**AVIS RELATIF À LA PROTECTION
CONTRE LES EVENTUELS EFFETS NOCIFS ET NUISANCES
PROVOQUÉS PAR LES RAYONNEMENTS NON IONISANTS
GÉNÉRÉS PAR DES ANTENNES ÉMETTRICES STATIONNAIRES**
Commune : CHAPELLE-LEZ-HERLAIMONT - Exploitant : PROXIMUS
Référence exploitant : 64CHE_01

Rapport n° 791 / 2025

Adresse	Rue Joseph Wauters 7160 CHAPELLE-LEZ-HERLAIMONT (Chapelle-lez-Herlaimont)
Coordonnées Lambert belge 72	143964E 129431N
Type d'implantation	Château d'eau
Exploitant	PROXIMUS
Réf. du site de l'exploitant	64CHE_01

Figure 1 : Vue en plan des lieux de séjour et des points de contrôle

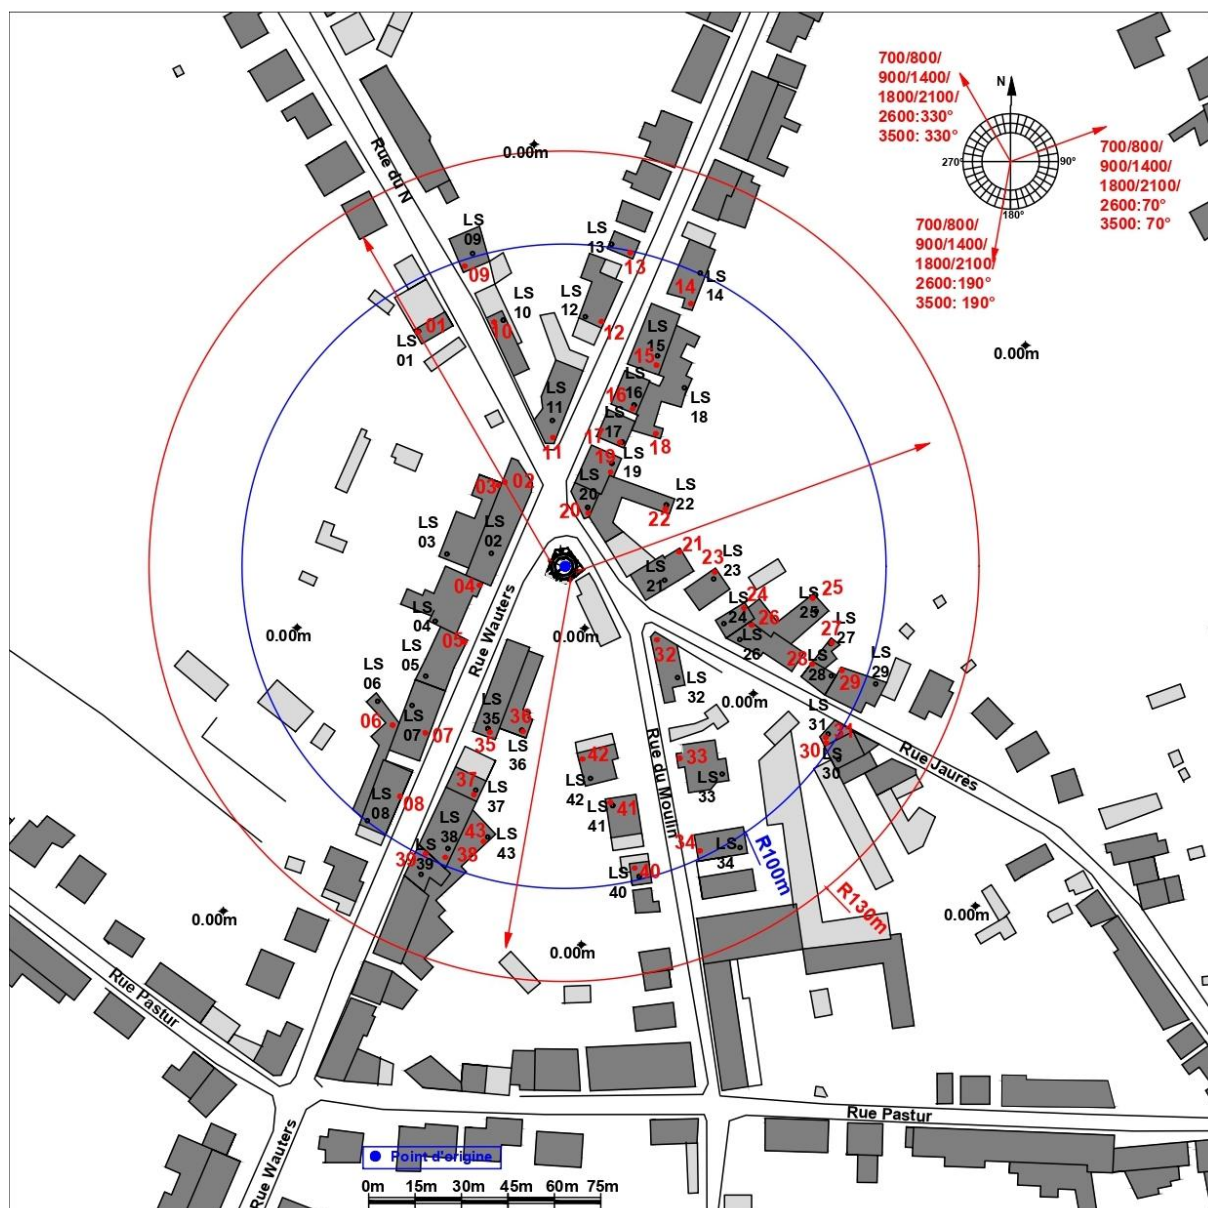
- le numéro du point de contrôle repris sur un des plans de la figure 1;
- le numéro du LS dans lequel se trouve le point de contrôle de la 1^{ère} colonne ;
- l'atténuation d'obstacle prise en compte pour le calcul de l'indice d'exposition dans le LS ;
- le résultat du calcul de l'indice d'exposition.

En ce qui concerne les antennes de l'installation mentionnées dans le tableau 1, la distance maximale à laquelle la limite pourrait être atteinte, à l'extérieur, est égale à 89,5 m. S'il n'y a pas de LS à une distance inférieure, les antennes respectent forcément la limite d'immission.

Dans le cas des LS situés à l'intérieur des bâtiments, une atténuation d'obstacle est prise en compte et il en résulte que la distance maximale à laquelle la limite pourrait être atteinte se réduit à 64,7 m.

Figure 2 : Vue en plan des installations d'antennes dans un rayon de 300 mètres autour de l'installation faisant l'objet de la demande d'avis

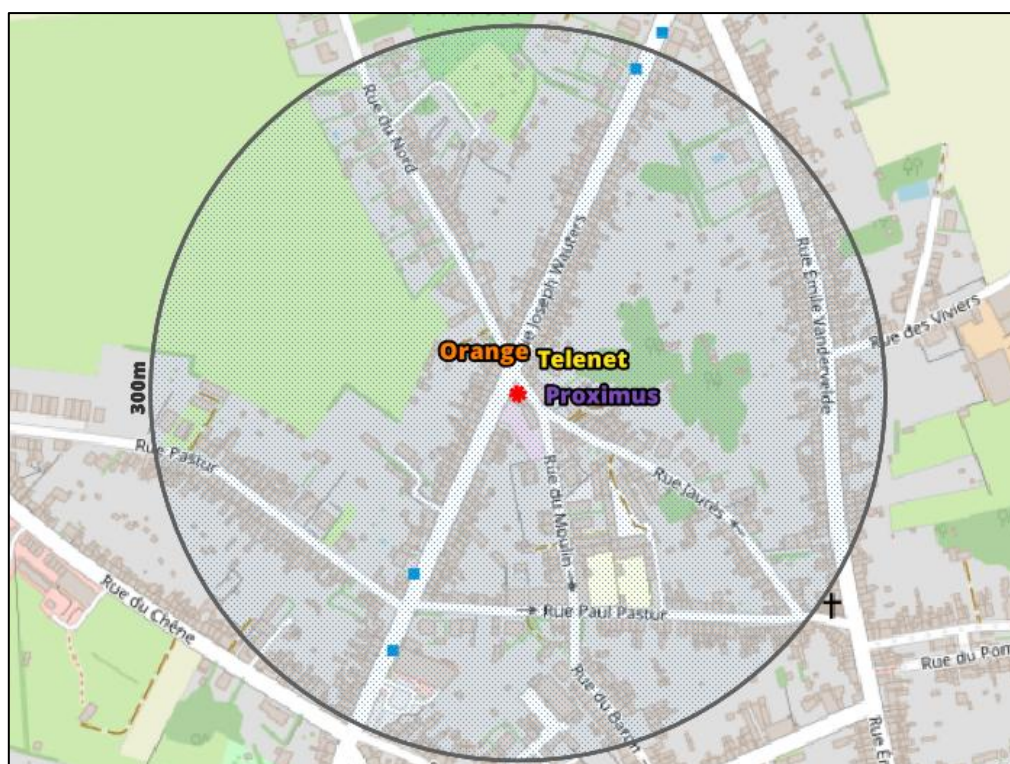
- il y a au plus 4 installations d'antennes émettrices stationnaires présentes dans la zone d'évaluation de 300 mètres de rayon représentée dans la figure 2, y inclus l'installation référencée dans le paragraphe 2 : la limite cumulative définie à l'article 4, §2 du décret est nécessairement respectée dans les lieux de séjour à l'intérieur de la zone d'évaluation de 300 mètres de rayon ;

- il y a exactement 5 installations d'antennes émettrices stationnaires présentes dans la zone d'évaluation de 300 mètres de rayon représentée dans la figure 2, y inclus l'installation référencée dans le paragraphe 2 et il existe, pour 3 ou 4 de ces installations, un avis attestant le respect de la limite abrogée de 3 V/m : la limite cumulative définie à l'article 4, §2 du décret est nécessairement respectée dans les lieux de séjour à l'intérieur de la zone d'évaluation de 300 mètres de rayon ;

- dans tous les autres cas, il a été vérifié que la limite cumulative définie à l'article 4, §2 du décret n'est pas dépassée dans les lieux de séjour sur base du nombre d'installations localisées dans la zone d'évaluation de 300 mètres de rayon représentée dans la figure 2, de leur localisation ainsi que des données inscrites dans la figure 1 et au paragraphe 4 du présent avis et dans les avis attestant le respect de la limite par installation ou de la limite abrogée de 3 V/m relatifs aux autres installations reprises dans la figure 2.

Compte tenu des considérations ci-dessus, il apparaît que l'intensité du rayonnement électromagnétique généré, dans les lieux de séjour situés dans un rayon de 300 mètres autour de l'installation référencée dans le paragraphe 2, par l'ensemble des antennes émettrices stationnaires de l'ensemble des exploitants du même site d'antennes émettrices stationnaires respecte la limite fixée à l'article 4, § 2 du décret.
